**CCR-VIA -- COMITATO DI COORDINAMENTO REGIONALE PER LA VALUTAZIONE D'IMPATTO AMBIENTALE**

**Giudizio n° 2689 del 28/07/2016**

**Oggetto** Impianto di messa in riserva (R13) di rifiuti non pericolosi - Modifica Sostanziale in corso di esercizio

**Tipo procedimento** VERIFICA DI ASSOGGETTABILITA' AMBIENTALE ai sensi dell'art. 20 del D.Lgs. N° 152/2006 e ss.mm.ii.

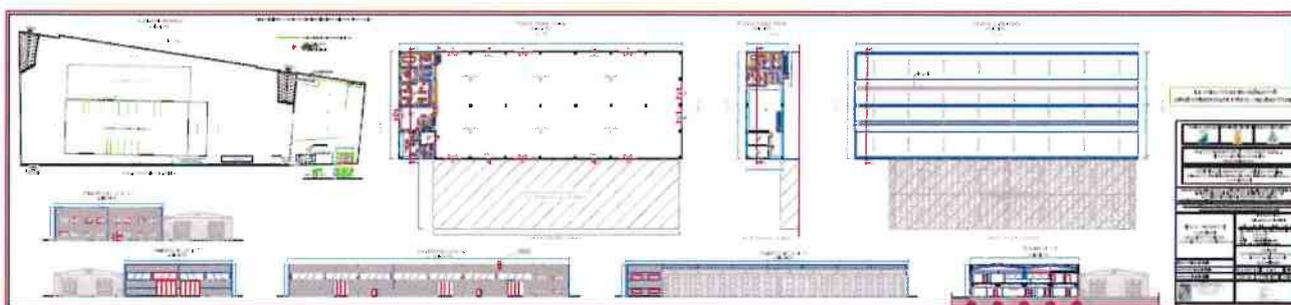
1. Lo studio previsionale di impatto acustico necessita delle seguenti integrazioni:
  - chiarire se tutte le nuove attività di recupero saranno condotte anche solo in parte all'esterno, con relativa planimetria di dettaglio e se l'edificio che ospiterà il macchinari e lavorazioni ha aperture permanenti/finestrature, specificando se le stesse sono state considerate nello studio;

- indicare quali codici di calcolo utilizzati nel software con riferimento alla norma UNI EN 12354-4, chiarendo i dettagli delle simulazioni dello scenario ante-operam presso il ricettore abitativo R1;

L'edificio in cui saranno effettuate sia le operazioni di recupero dei metalli con il nuovo impianto di recupero dei cavi, che la movimentazione dei materiali con i mezzi meccanici predetti, è realizzato con pilastri e travi portanti in c.a. precompresso e pareti di tamponatura in pannelli di cls armato con strato interno di alleggerimento in polistirolo espanso, con spessore totale di circa 20 cm. Di seguito si riporta una sezione "tipo" di un pannello di tamponamento.

Lungo il perimetro delle pareti di tamponatura sono presenti delle finestrature in parte fisse ed in Parte apribili a ribalta. La parte fissa è realizzata con dei vetri con profilo a "C" di spessore pari a 6mm, mentre le parti apribili sono state realizzate con vetri di tipo armato dello spessore sempre pari a 6mm.

**Tutte le finestre sono tenute normalmente chiuse durante le lavorazioni: durante le pause vengono aperte per consentire ricambi d'aria nei luoghi di lavoro.**

Oltre alle finestrate sono presenti porte carrabili di diverse grandezze e porte pedonali che restano normalmente chiuse durante le lavorazioni, salvo il tempo necessario al transito dei mezzi di manovra.

Per effettuare il calcolo della rumorosità in prossimità del ricettore R1 si fa riferimento oltre alla ISO 9613-2 anche al modello di calcolo della norma UNI EN ISO 12354-4 Acustica edilizia- stima delle prestazioni acustiche degli edifici a partire dalle prestazioni dei componenti trasmissione dall'ambiente interno verso

l' esterno. Il modello di calcolo prevede di schematizzare le superfici radianti dell'edificio (involucro e sorgenti sonore di facciata) con una o più sorgenti sonore puntiformi di cui si deve calcolare il livello di potenza sonora. Permette perciò di ottenere, a partire dal livello di pressione interna, una sorgente sonora esterna. Ciò consente di ottenere la rumorosità che si propaga in ambiente esterno in funzione del livello di pressione sonora interna e delle caratteristiche geometriche e costruttive degli ambienti.

Noto il livello di potenza di ciascuna sorgente e la relativa attenuazione per propagazione, si calcola il livello di pressione al ricevitore. ( Vedi Studio previsionale di impatto acustico ).
